株式会社タカチ電機工業

製品仕様変更のご案内

- ・ TMA-6P、TMA-9P、TMA-15P、TMA-20P-AS、TMA-20P、TMA-30P-AS

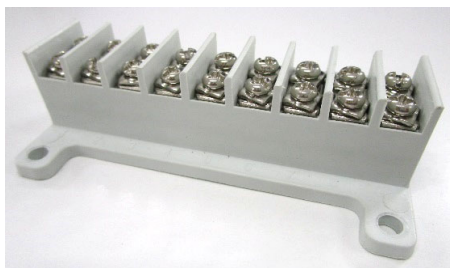
- ・ 端子台の材質が PBT(UL94V-0)から、ABS(UL94V-0)に変更されました。
- ・ 端子台の色がライトグレーから、グレーに変更されました。

- 外形寸法、取付ビスサイズ、端子ピッチの変更はありません。
- 変更理由：供給元が変更した為になります。
- 変更時期：従来品が無くなり次第順次切り替えになります。
- 2022-2024総合カタログからの型番・価格の変更はございません。
